## 質問回答書

沖縄県商工労働部  
ITイノベーション推進課長 白井 勝也  
(公印省略)

工事名：沖縄 IT 津梁パーク(企業立地促進センター・情報通信機器検証拠点施設)軒下天井パネル修繕

2階天井伏図

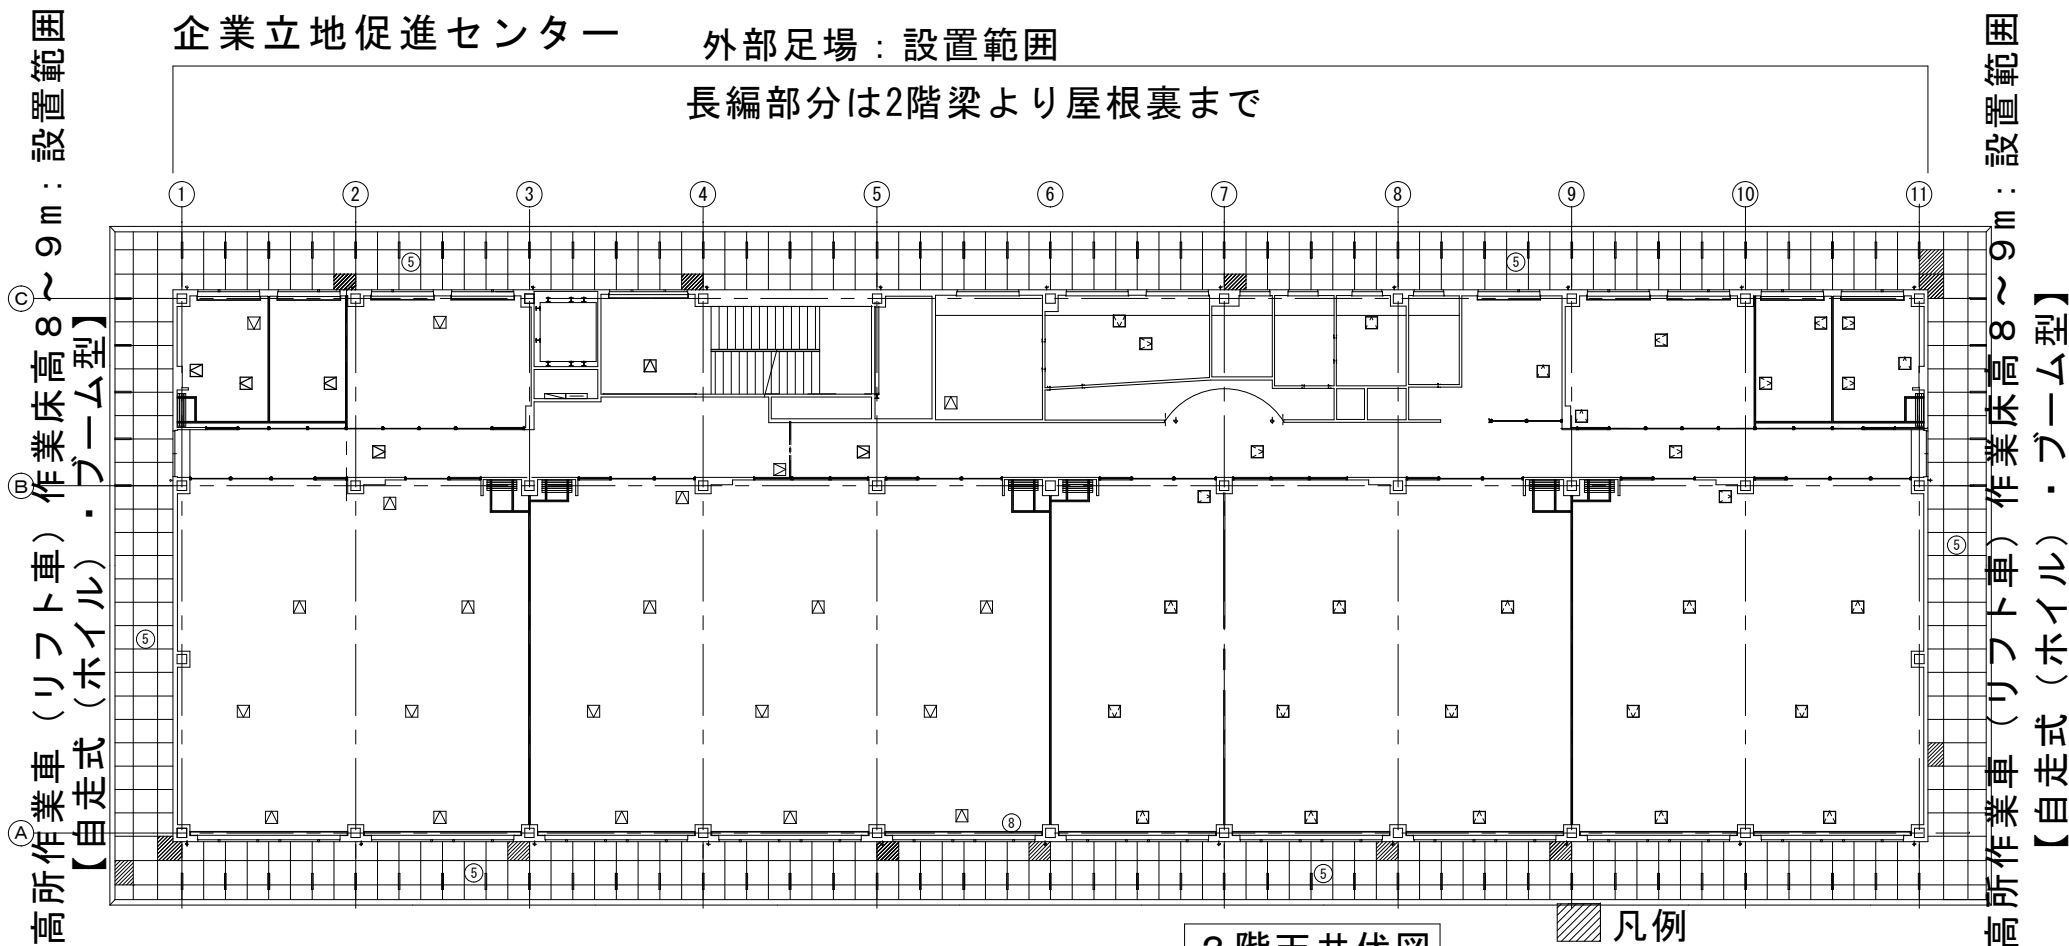
No.	質問事項	回答
1	工期設定が令和6年3月31日になっていますが諸準備、また資材発注等日数が必要になります。工期の変更はあると考えて良いでしょうか。	令和6年3月31日以降の工期延長はできません。 上記を踏まえ、入札時において工期内での資材調達等が見込めるか確認の上、入札に参加するか判断下さいますようお願いいたします。
2	数量表に外部足場の設置数量の明記がありますが位置(場所)が不明です。設置場所を教示下さい。	別添図面のと通りの設置を想定しております。なお、実際の外部足場の設置場所や設置方法等については施工時に監督職員と協議の上決定するものとします。
3	鉄板加工・取付、及び詳細も同上教示下さい。	厚さ0.8mm程度の鉄板をL字型に加工して取付することを想定しております。取付位置は別添の図面を参照下さい。

外部足場：設置範囲

長編部分は2階梁より屋根裏まで

高所作業車（リフト車）作業床高8～9m：設置範囲  
【自走式（ホイル）・ブーム型】

外部足場：設置範囲
